WBDBO winkelruit na verwijderen sprinkler

Advies 1704

Datum: 14 april 2017

Figuur 1 Deelplattegrond met winkelruimte verdeeld in brandcompartiment 1 (BC1) en 2 (BC2)

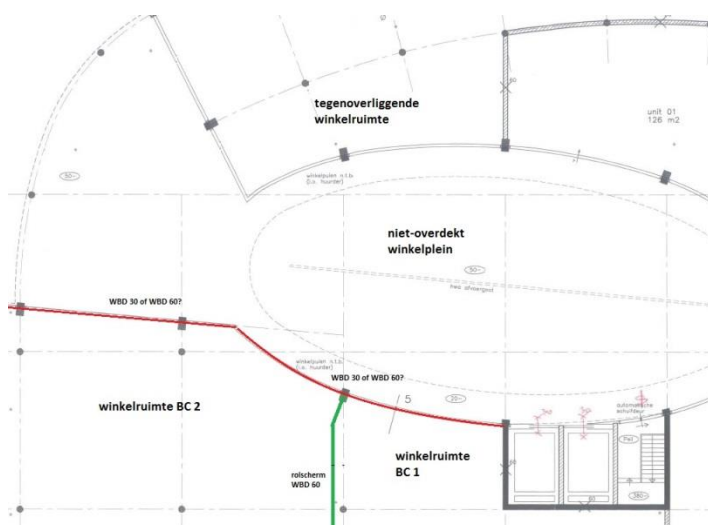
De brandoverslagberekening is (opnieuw) niet juist aangeleverd. De volgende uitgangspunten zijn niet juist ingevuld:

- Voor de WBDBO is geen 60 minuten gehanteerd maar 30 minuten (pagina 2, Pintegraalberekening).
- De verkeerde brandruimte is gehanteerd in de Pintegraalberekening. Er is gerekend met het brandcompartiment waar de grootste afstand aanwezig is tussen 2 brandcompartimenten.

Er moet gerekend worden met het brandcompartiment waar de afstand het kleinst is en er moet gerekend worden met een WBDBO van 60 minuten. Dit op basis van het rechte verkregen niveau en doordat de tegenoverliggende gevels niet over een WBDBO beschikken (zie ook uitgangspuntendocument van de sprinklerinstallatie). Als blijkt dat hier brandoverslag mogelijk is, zal ook het andere brandcompartiment op dezelfde wijze (WBDBO 60 minuten) moeten worden berekend.

- Naar woningen: De woningen hebben geen brandwerende gevels. Brandoverslag vanuit de gevel van de winkel naar de woningen is niet realistisch, maar vanuit het dak van de winkel mogelijk wel. De aanwezigheid van 60 minuten WBDBO naar de woningen is niet door belanghebbende onderbouwd, maar kan mogelijk worden onderbouwd met een brandwerendheid van het dak.

- Naar winkels: De winkels hebben geen brandwerende gevels. De WBDBO van 60 minuten naar andere winkels kan worden bereikt door brandwerendheid in de gevel of door afstand. Het bereiken van de WBDBO door afstand kan alleen aannemelijk worden gemaakt met een brandoverslagberekening. Hierin dienen ook de betonnen luifel en de overdekte passage te worden meegenomen. Bovendien dient de brandoverslagberekening te worden beschouwd tussen het dichtstbijzijnde brandcompartiment van de supermarkt en de tegenoverliggende winkel. De door belanghebbende geleverde berekening voldoet hier niet aan.

- Op basis van de verbouweisen is een WBDBO vereist van 60 minuten van de supermarkt naar de winkels aan de overzijde van de passage. Deze WBDBO kan worden bereikt door brandwerendheid in de gevel of door afstand.

- De WBDBO van 60 minuten, tussen de supermarkt en de winkels aan de overzijde van de passage, is onvoldoende onderbouwd. De beschouwde situatie ligt namelijk buiten het toepassingsgebied van de gebruikte NEN 6068 en niet alle relevante brandoverslagtrajecten zijn beschouwd.
- Het verwijderen van de sprinklerinstallatie kan ook invloed hebben op andere brandveiligheidsaspecten, zoals de brandwerendheid op bezwijken van de draagconstructie van de woningen. Deze aspecten vallen buiten de vraagstelling, maar zijn van belang voor het voldoen aan de wettelijke eisen.
